Mission régionale d'autorité environnementale

Avis sur le projet d'installation

**d'une centrale photovoltaïque sur la commune de
Bossus-lès-Rumigny (08)**

**porté par la société par actions simplifiées (SAS) Samfi 30,
filiale de la société Samfi Invest**

Figure 1 : Localisation du projet - Source : dossier du pétitionnaire.

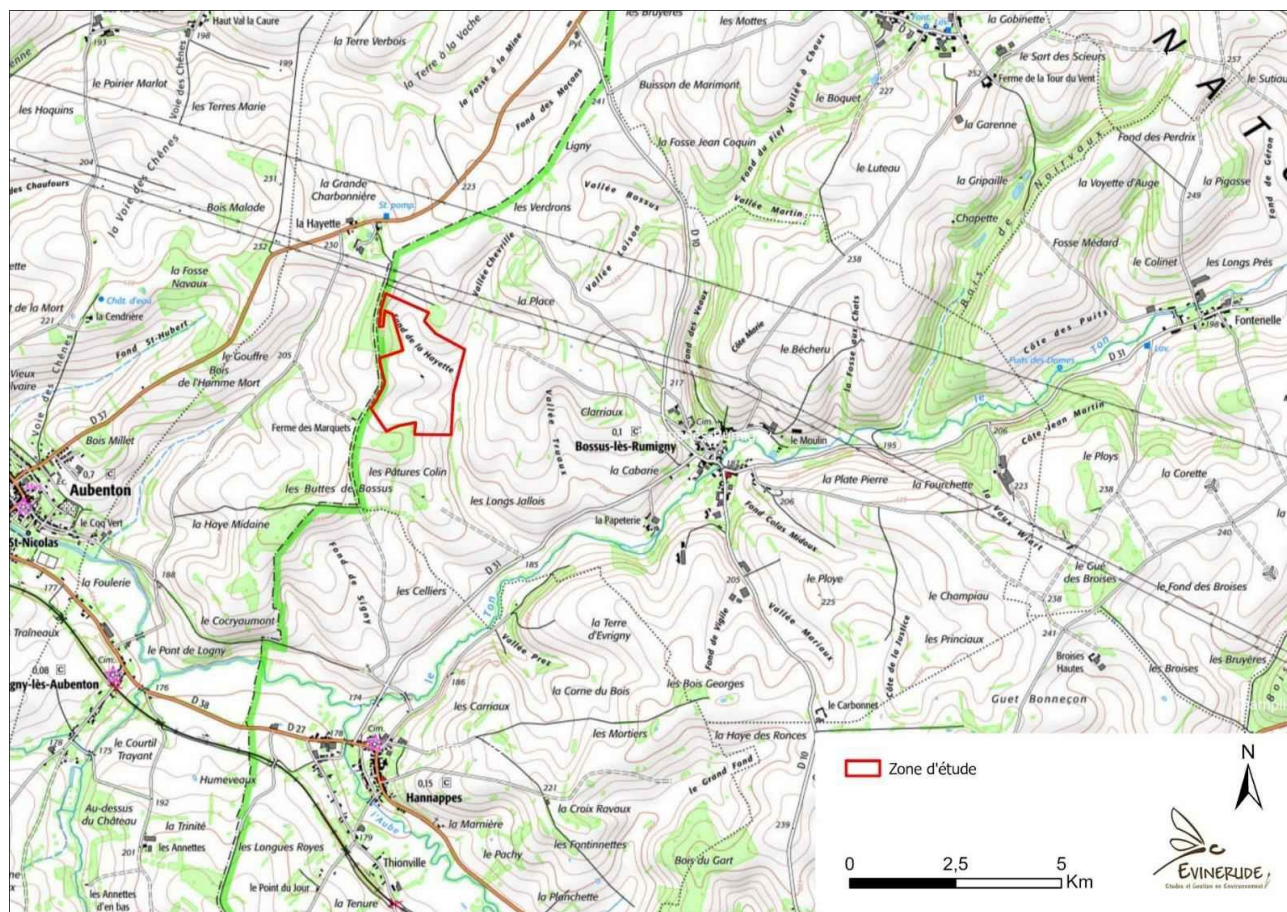
Le projet est porté par la société par actions simplifiées (SAS) Samfi 30, filiale de la société Samfi Invest. Il consiste en l'implantation d'ombrières photovoltaïques sur trackers sur la commune de Bossus-lès-Rumigny dans le département des Ardennes, à environ 40 km de Charleville-Mézières. L'emprise clôturée est de 24,55 hectares (ha). Le terrain, plat, est actuellement cultivé et exploité par la Société civile d'exploitation agricole (SCEA) Brunois, en cultures céréalières. Il est situé dans un paysage agricole ouvert, bordé par des boisements et des haies. Des zones humides (3,18 ha) sont présentes sur le terrain.
